嘉磐惠文

G戶 建築平面圖(套上層樑)

客戶工程變更單

4 樓 G戶

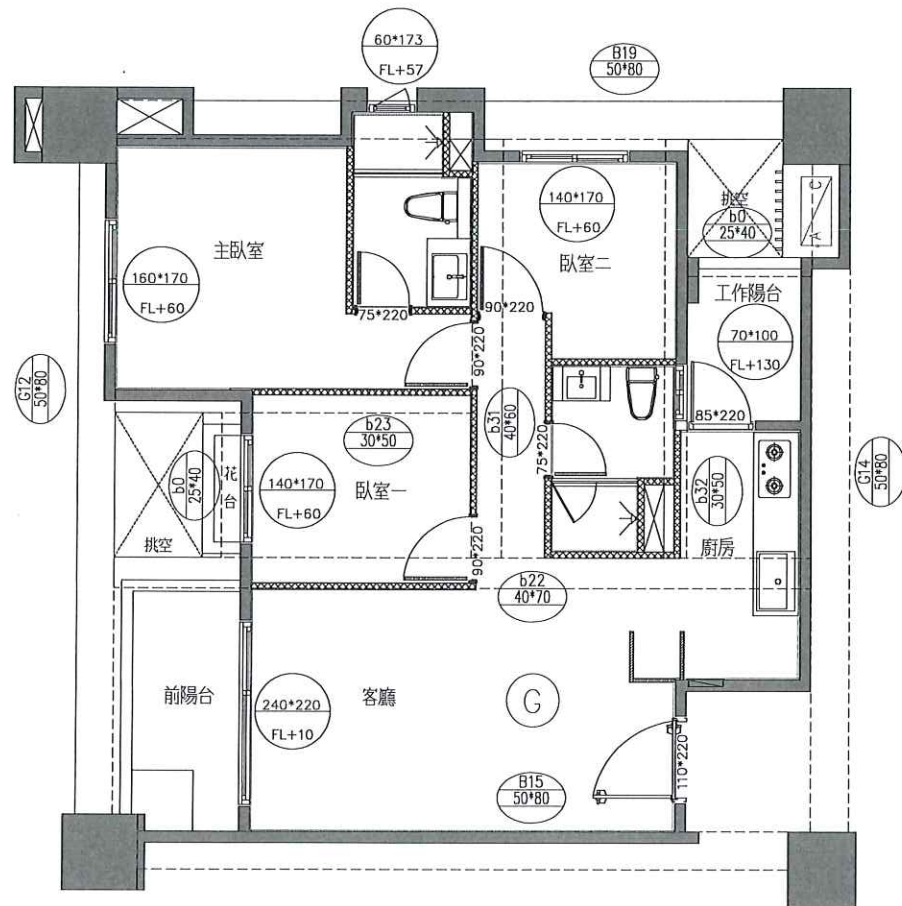
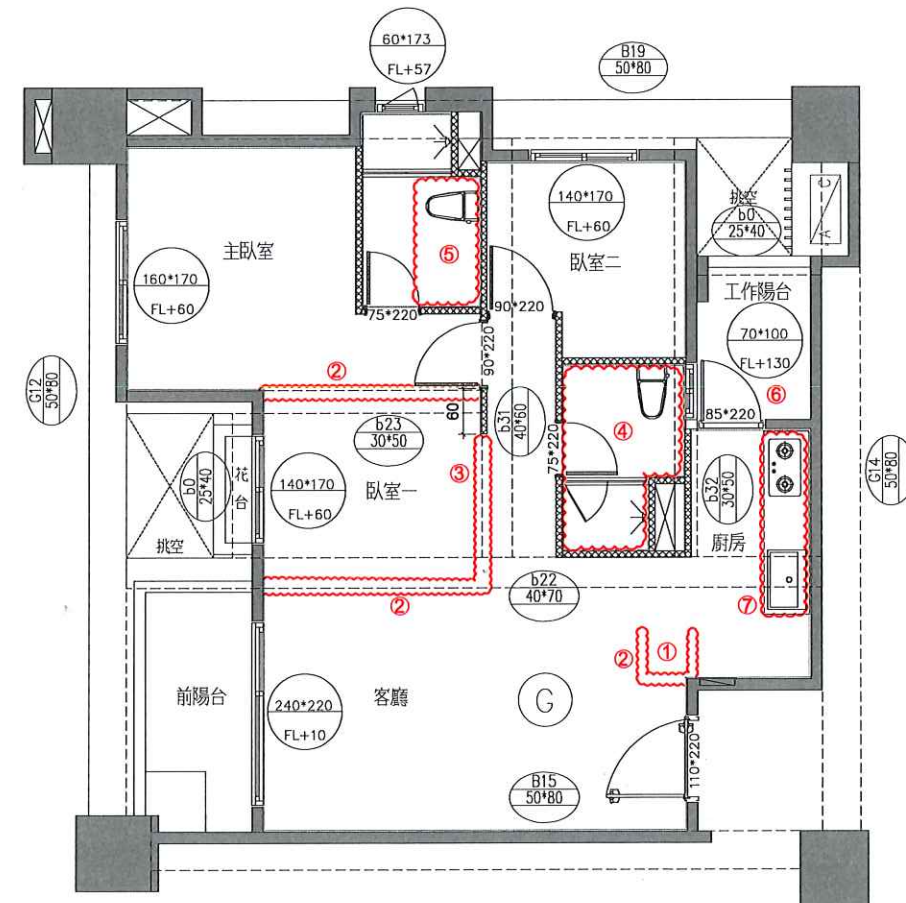
1. 電器櫃及其設備全退
2. 輕隔間、油漆追減
3. 臥室門 門框扇 追減x1
4. 客浴地壁磚變更同主浴地壁磚
(包含門檻)
 - a. 抽風機變更為暖風機
 - b. 追加暖風機220V電源
 - c. 浴櫃、檯面、面盆、龍頭追減
5. 主浴浴櫃及檯面追減
6. 工作陽台洗衣槽追減
7. SVAGO洗碗機變更為
BOSCH洗碗機
 - a. 櫻花油煙機變更為林內
 - b. 廚房水槽選色(灰)+下崁

地坪材質範圍示意平面圖

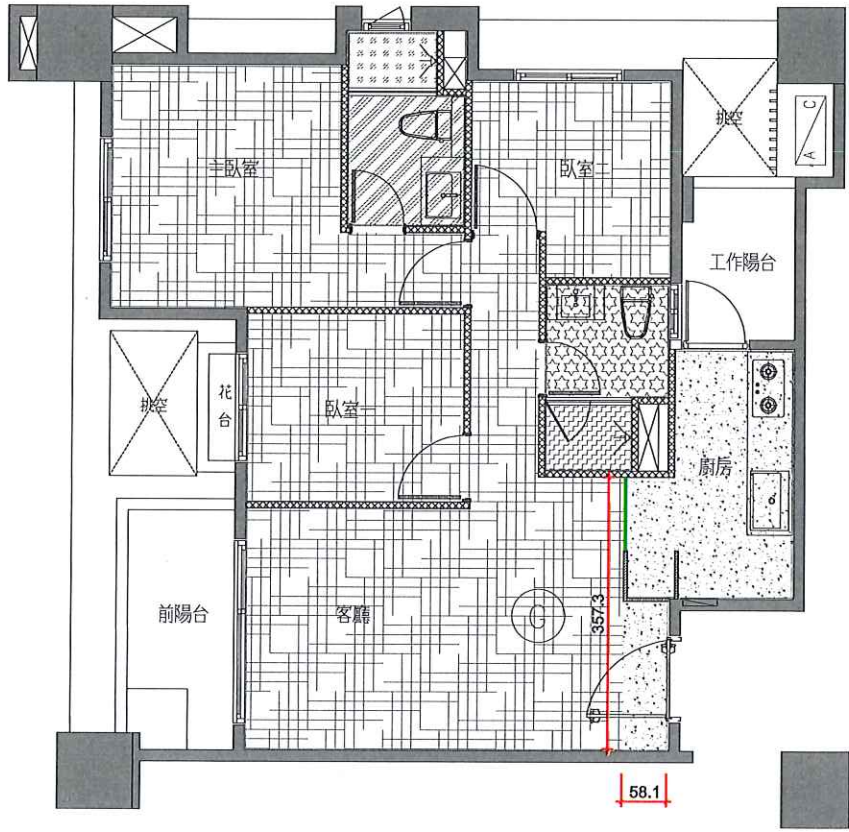
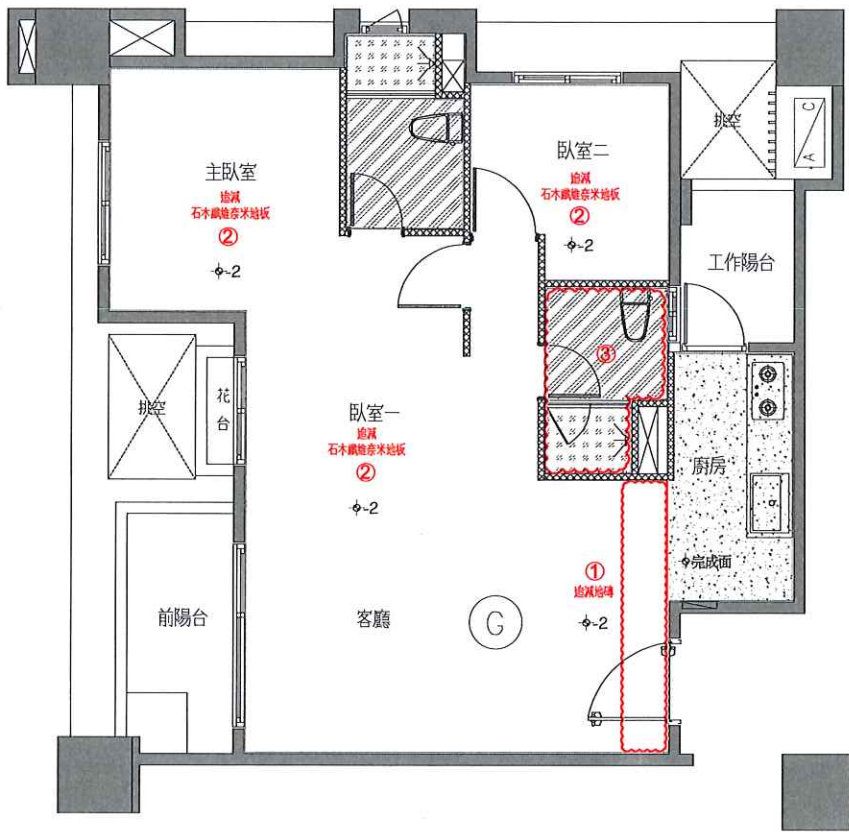
1.玄關地磚範圍變更

2.全室木地板追減

✓ a.追加降噪工程

✓ b.防震打底完成面-2cm

4.客浴地壁磚變更同主浴地壁磚 (包含門檻)

G戶 電燈開關及迴路示意圖(套上層樑)

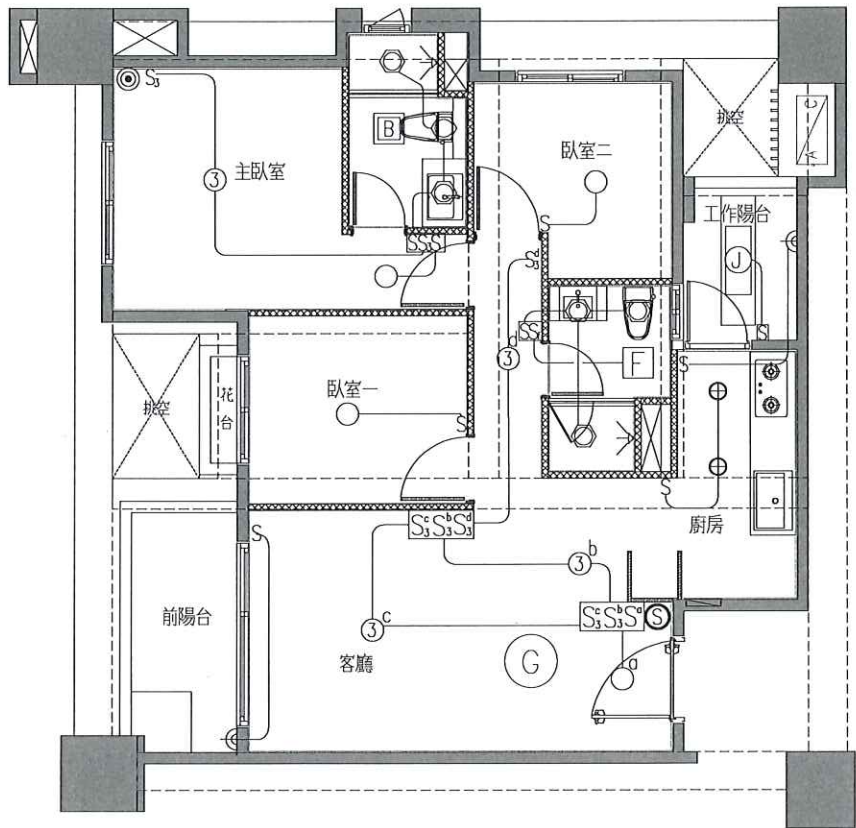
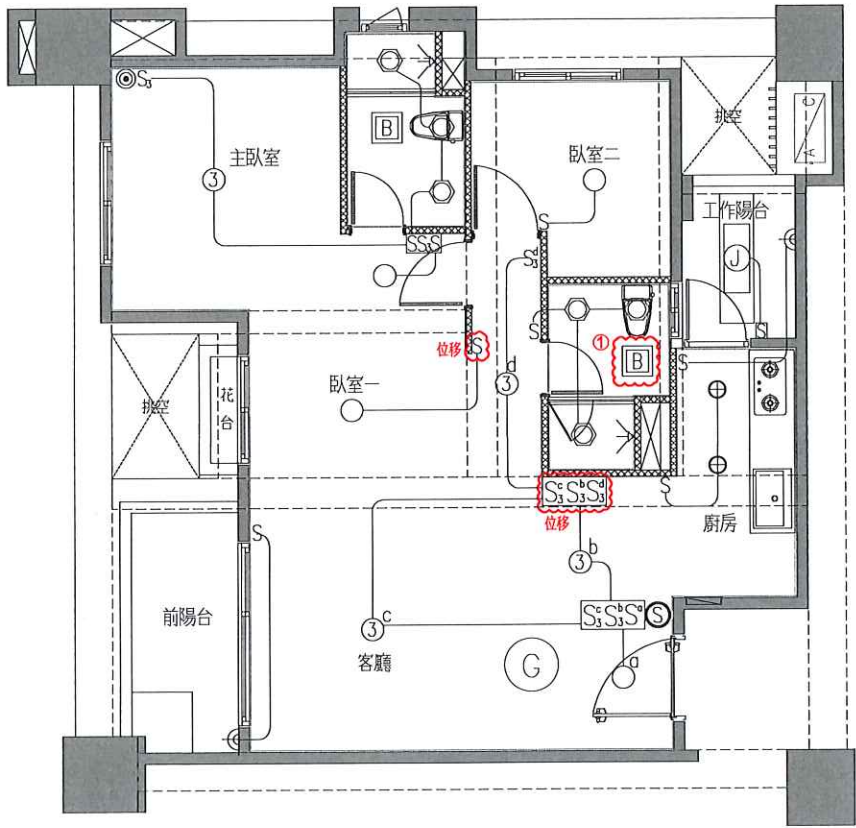
- 1. 抽風機變更為暖風機
 - a. 新增暖風機220V電源
 - b. 抽風機開關取消

G戶 冷氣套管及排水位置示意圖(套上層樑)

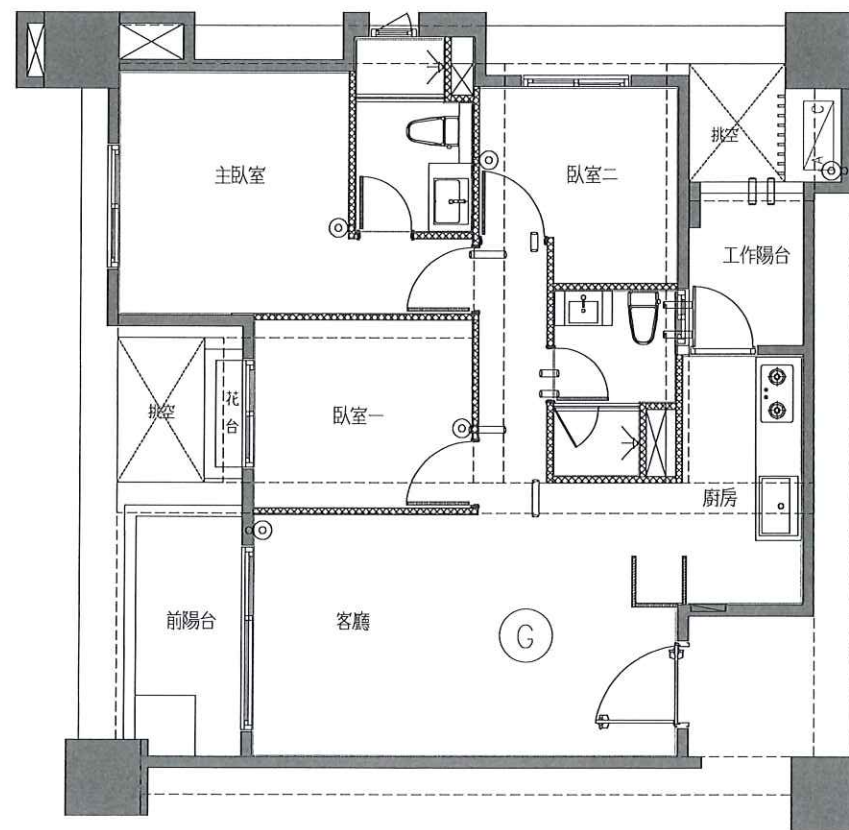
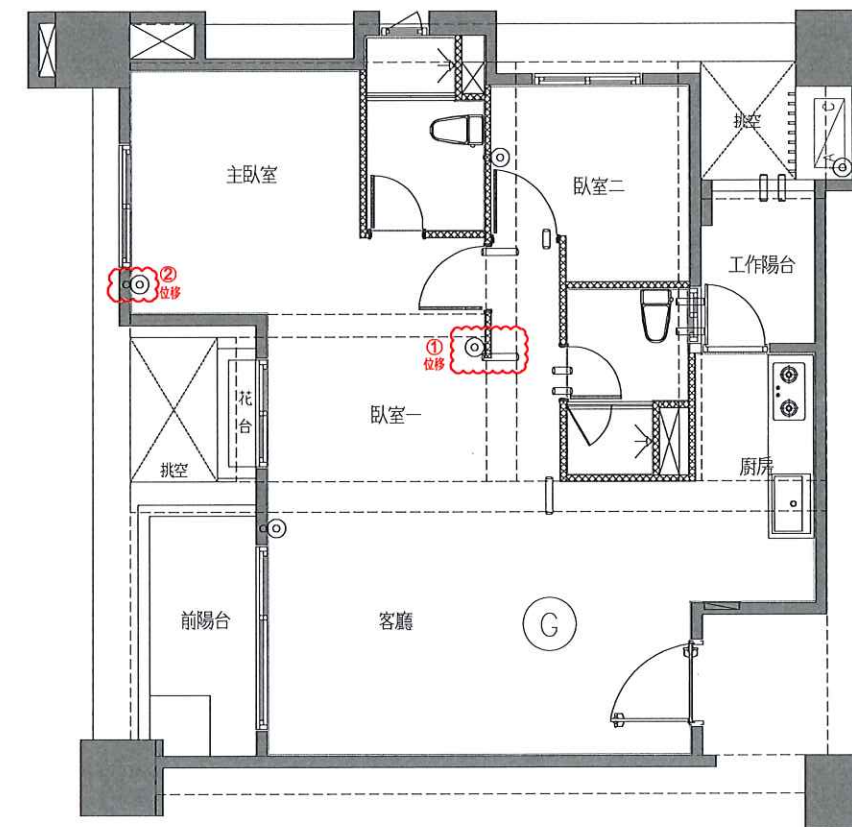
- 1.臥室一排水及套管位移
- 2.主臥室冷氣排水位移

G戶 排水示意平面圖(套下層樑)

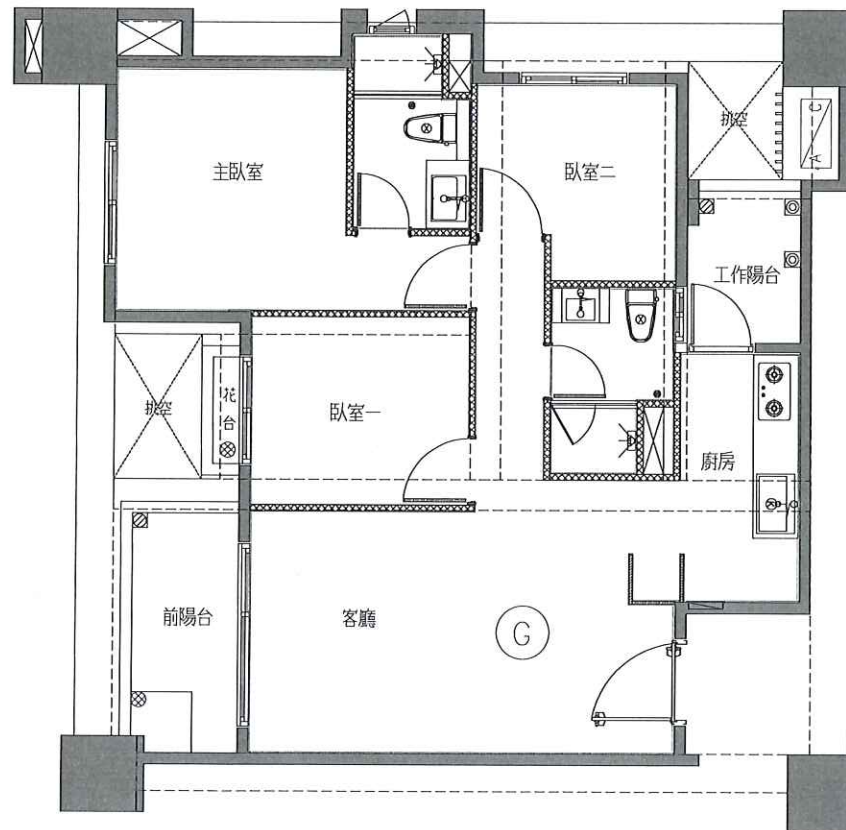
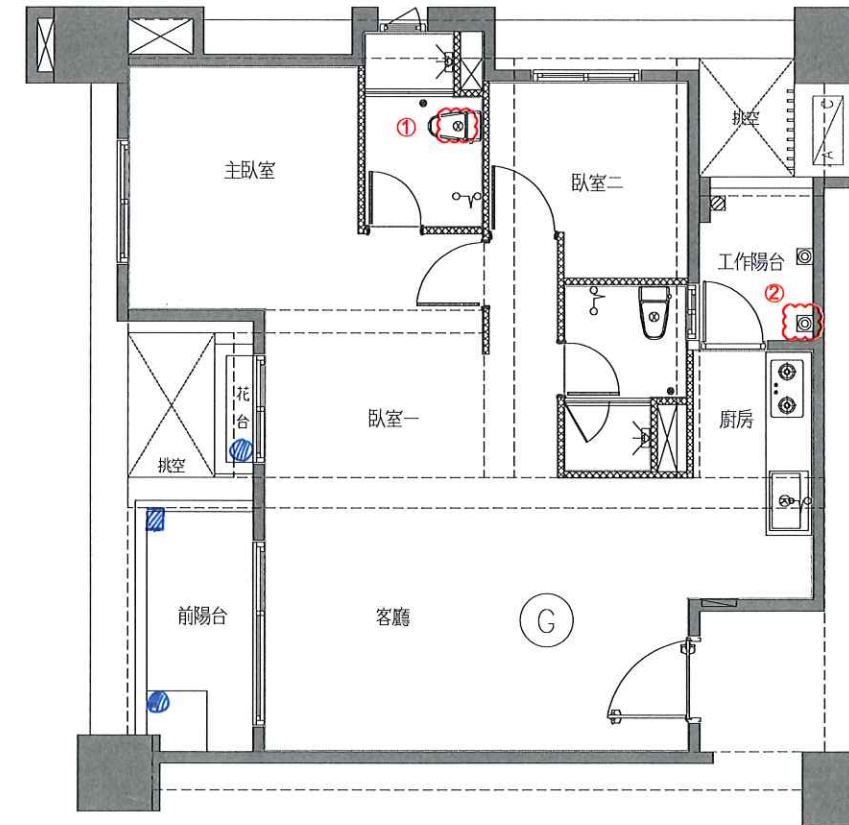
- 1.主浴糞管位移
- 2.工作陽台排水位移

G戶 給水示意平面圖

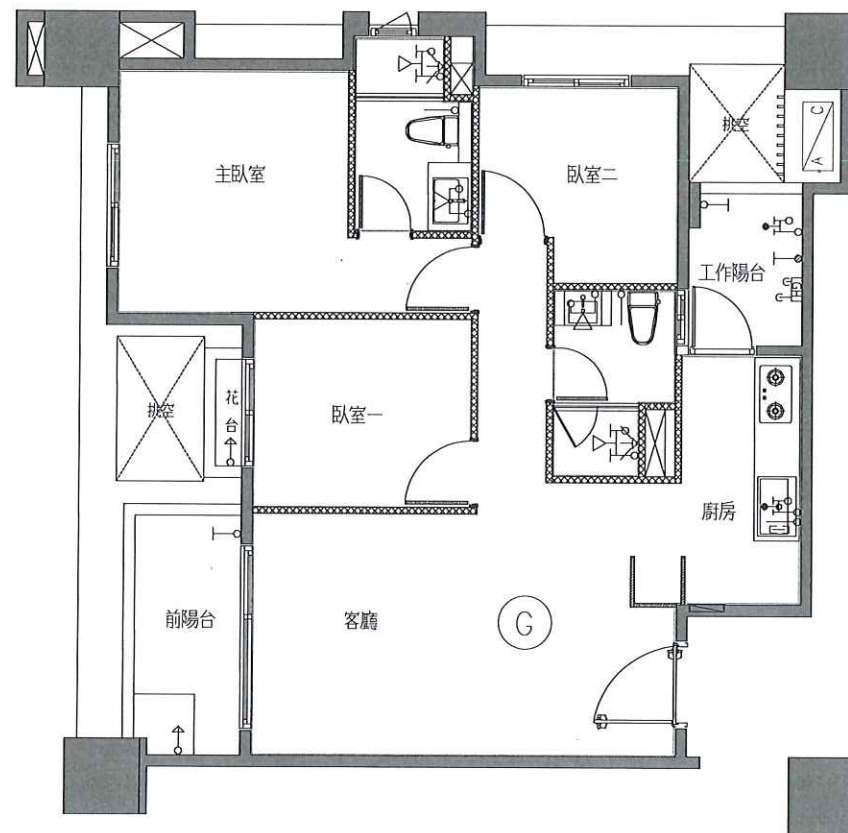
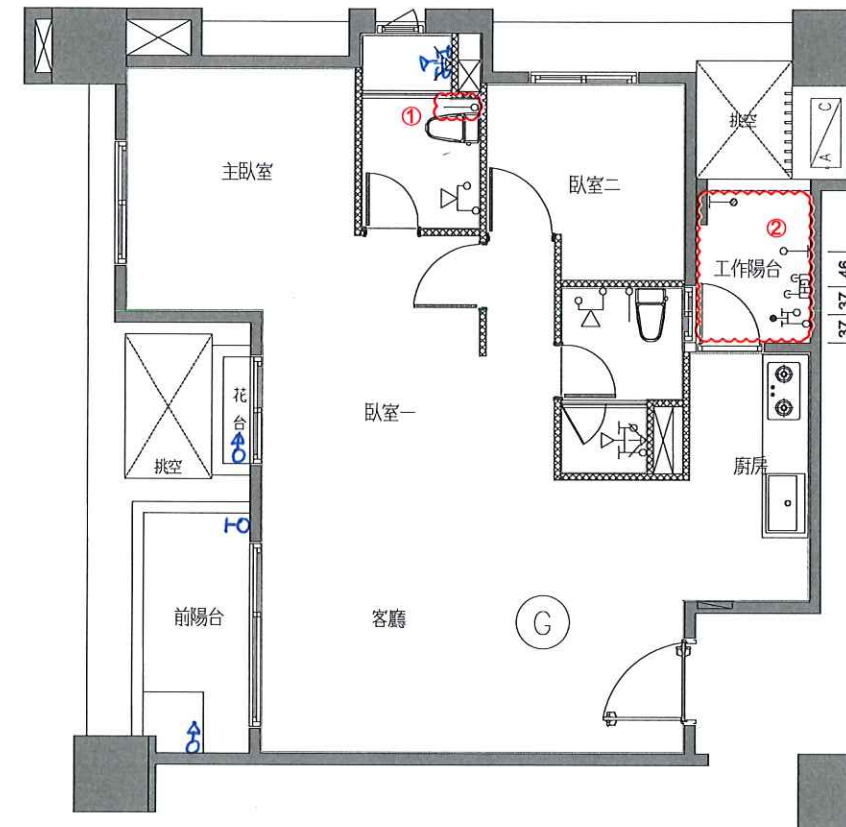
1.主浴馬桶給水位移

2.工作陽台冷熱混合龍頭位移
